Aufstellung des Bebauungsplans Nr. 87/H "Heimstetten West" – 7. Änderung für das Gebiet "Sonderbau Freilichtmuseum Bajuwarenhof"; Beteiligung der Behörden und sonstigen Träger öffentlicher Belange gemäß § 4 Abs. 2 BauGB

Vollzug des Baugesetzbuches; Bebauungsplan Nr.87/H "Heimstetten West" 7. Änderung für das Gebiet "Sonderbau Freilichtmuseum Bajuwarenhof"; gem. § 4 Abs. 2 BauGB; Gemeinde Kirchheim b. München

Erneute Einwendungen zur 7. Änderung Bebauungsplan 87/H – Bajuwarenhof

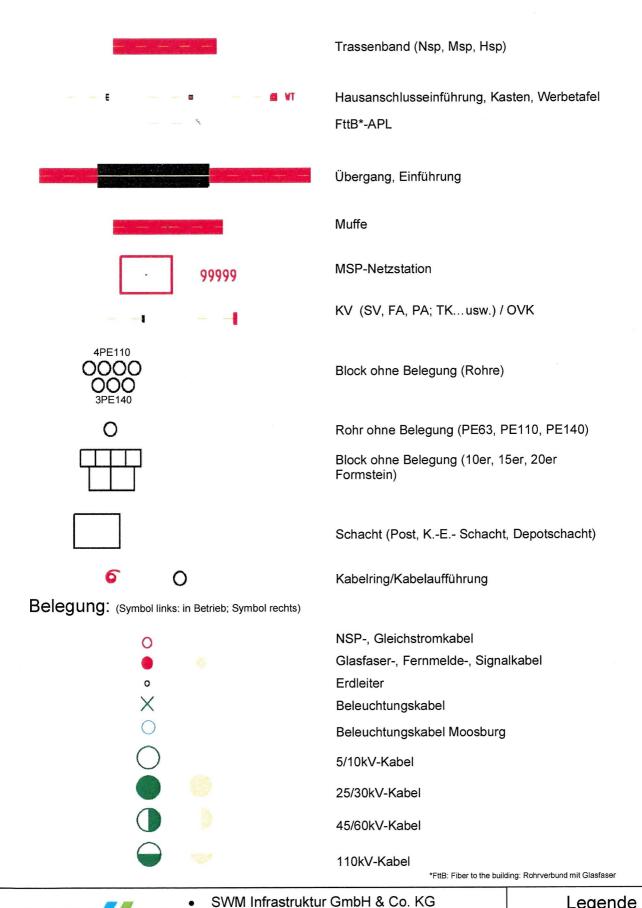
Im Planungsumfang befinden sich unsere Stromversorgungsanlagen mit einem Verteilerkasten. Unsere bestehenden Stromversorgungsanlagen (rot eingezeichnet) sind aus dem Eintrag im beiliegenden Planentwurf und Bestandplanauszug zu ersehen.

Abb. 2 Aktuelle Situation vor Ort

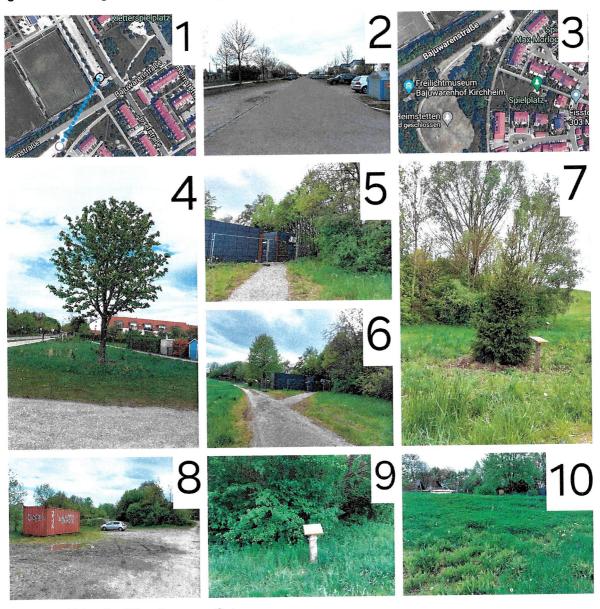
Überhaupt stellt sich die Frage, ob 23 Parkplätze überhaupt notwendig sind, vor allem, weil der Bajuwarenhof (siehe Begründung) nur Sonntags geöffnet bleibt. In 120 m Entfernung ist das Parkplatzgelände des Sportparks (Abb. 2 Nr. 1). Die Auslastung dort war an einem Freitag Nachmittag bei normalem Trainingsbetrieb gering (Abb. 2 Nr. 2). Es ist zu befürchten, dass der Parkplatz des Bajuwarenhofs hauptsächlich als Ausweichparkplatz bei Vollauslastung des Sportgeländes genutzt werden wird.

Die PKW-Stellplätze sind zugunsten von Fahrradabstellplätzen zu reduzieren bei gleichzeitiger Schonung der Ruderalflur. Der PKW in Abb. 2 Nr. 8 parkt vor der Ruderalflur. Es ist genug Platz vorhanden, so dass die Ausbildung der "Ecke" (siehe Abb. 1 rechts) unnötig erscheint. Im Bebauungsplan von 2017 (Abb. 1 links) war diese Ecke auch nicht vorgesehen. Die Parkfläche muss wasserdurchlässig gestaltet sein.

Bei Baumpflanzungen für den Baumlehrpfad sollte auf den richtigen Untergrund geachtet werden. Die Fichte aus Abb. 2 Nr. 7 wurde nachgepflanzt, weil die erste Fichte wegen des zu feuchten Untergrunds eingegangen ist. Warum hat man keine Erle gepflanzt? Übrigens wurde mit den neuen Unterlagen keine Satzung in der Bauleitplanung veröffentlicht. In den veröffentlichten Festsetzungen fehlen Bäume in den Baumlisten, die aber in der Artenkartierung des Gutachtens zu finden sind wie die Silberweide und Schwarzpappel.
